Datum:	24 september 2018	Project:	Nieuwbouw woongebouw Het Wielsem
Uw kenmerk:	-	Locatie:	's-Hertogenbosch
Ons kenmerk:	B047194ab.18DI4HS.fwi	Betreft:	Gewijzigde voorziening 3 dB reductie oostgevel
Versie:	02_001

Figuur 1
Gewijzigde voorziening | Oostgevel Het Wielems

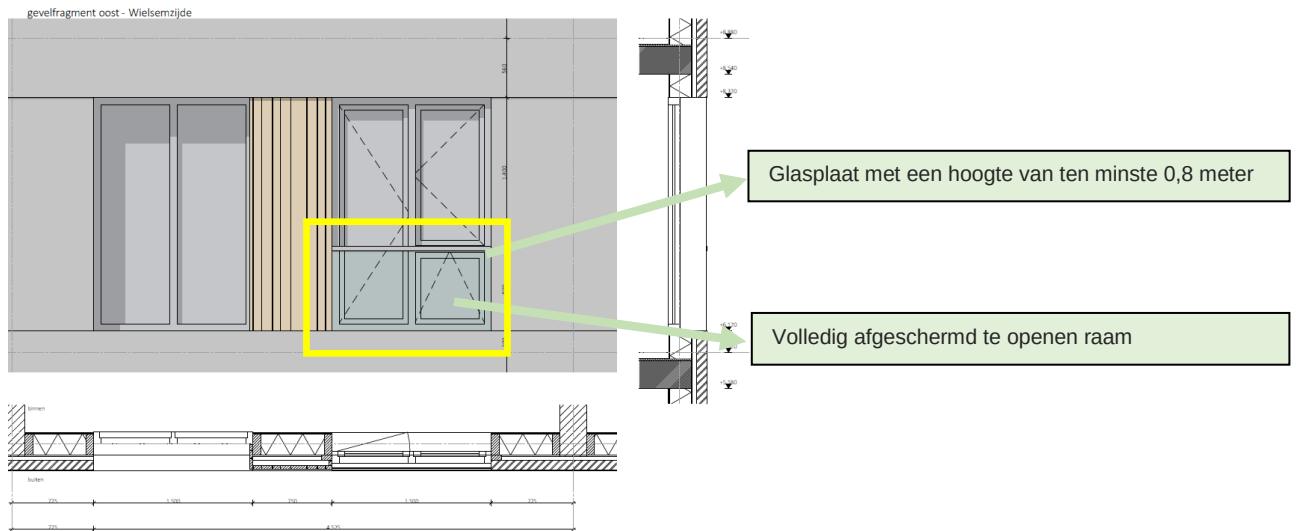
Figuur 1, op de volgende pagina, geeft de alternatieve gevelvoorziening weer. Binnen het gele kader is een akoestisch gesloten glasplaat weergegeven. De glasplaat (frans balkon) is onderdeel van de gevelconstructie en zal bevestigd worden als permanente gevelvoorziening. De glasplaat moet akoestisch gesloten zijn aan de onderkant en de zijanten. Het te openen raam achter deze glasplaat wordt volledig afgeschermd van de geluidbelasting afkomstig van Het Wielsem. Door deze voorziening kunnen de bewoners een raam openen waarop de geluidbelasting is gereduceerd. Deze voorziening zal bij elk appartement gelegen aan de oostgevel worden toegepast.

De voorgestelde gevelvoorziening is ten minste gelijkwaardig aan de oplossing, die gepresenteerd is in de notitie van Jansen Raadgevend Ingenieursbureau. Met het afgeschermd te openen raam achter de glasplaat kunnen de bewoners 'rustig, nachtelijk ventileren'. Op basis van ervaring verwachten wij dat de 3 dB reductie met deze voorzieningen behaald wordt.
